Unser Zeichen
1.2-8182-LA St-1043/2020

Datum
22.01.2020

**Vollzug der Wasser- und Bodenschutzgesetze;
Bodensanierung BMI-Gelände, Landshut: Dokumentation Ist-Zustand Boden-
sanierung**

Abbildung 1 Auszug aus den Planunterlagen von ERM (A3-1 Sohlbohrung Wabensanierung)

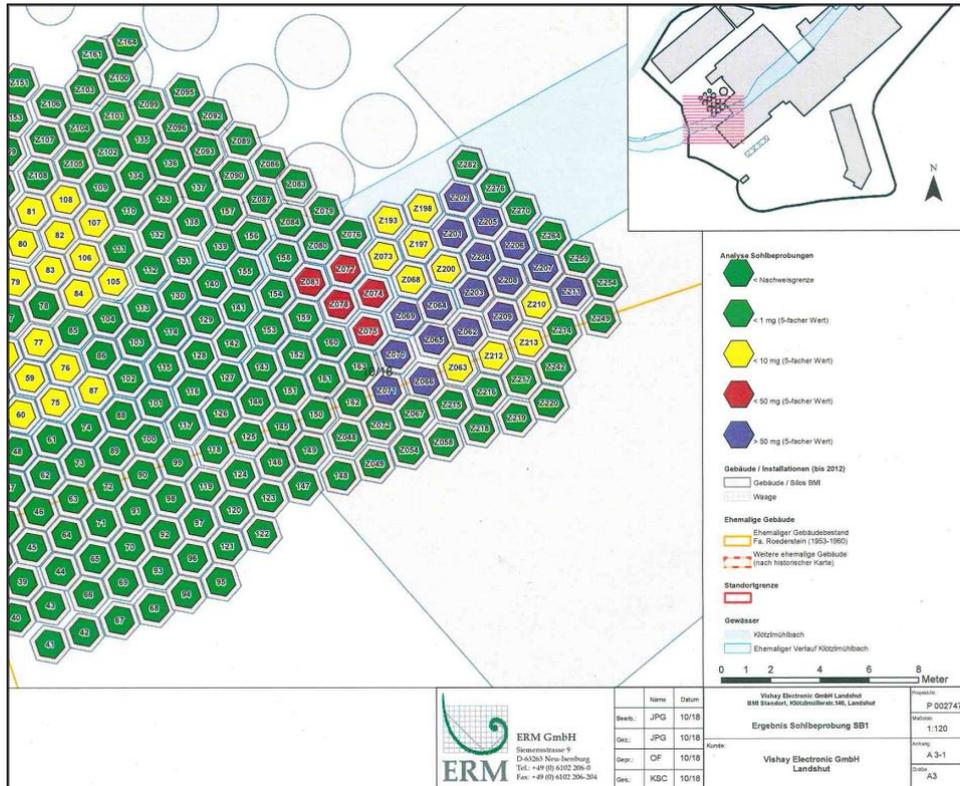
In unserer Stellungnahme wurde die Aussage gemacht, dass im gesättigten Bodenhorizont mit dem Abschlussbericht die Einhaltung der Sanierungszielwerte an den untersuchten und sanierten Flächen dokumentiert sind. Dies ist auch die grundsätzliche Aussage der ERM in den vorgelegten Erläuterungen/Gutachten. Auf Grund einer erneuten Prüfung der Planunterlagen musste jedoch festgestellt werden, dass die vorgelegte Dokumentation im Plan A3-1 (Abb. 1) und Plan A3-4 (Abb.2), die zum einen die Sohlbeprobung der Wabensanierung zeigt und zum anderen die Linersondierungen und den Bereich der überschrittenen Großbohrungen, eine andere Bewertungsmöglichkeit nicht ausgeschlossen werden kann. Legt man die beiden Pläne übereinander, lässt sich daraus schließen, dass z.B. im Bereich Z071 und Z081 mit großer Wahrscheinlichkeit noch sehr hohe PCB-Werte über dem Sanierungszielwert vorliegen. In vereinzelt Bereichen lieferten die Linersondierung zwar andere Ergebnisse als die Sohlbeprobung der Wabensanierung, was jedoch nur weitere Fragen offenlässt. Ein vorsorglicher Bodenaustausch im noch belasteten Bereich wäre hier wohl die sichere Variante gewesen.

Abschließend kann man dazu sagen, dass die Dokumentation in den Planunterlagen kritisch zu sehen ist und eine verbleibende Belastung über dem Sanierungszielwert wohl nicht aus-

geschlossen werden kann.
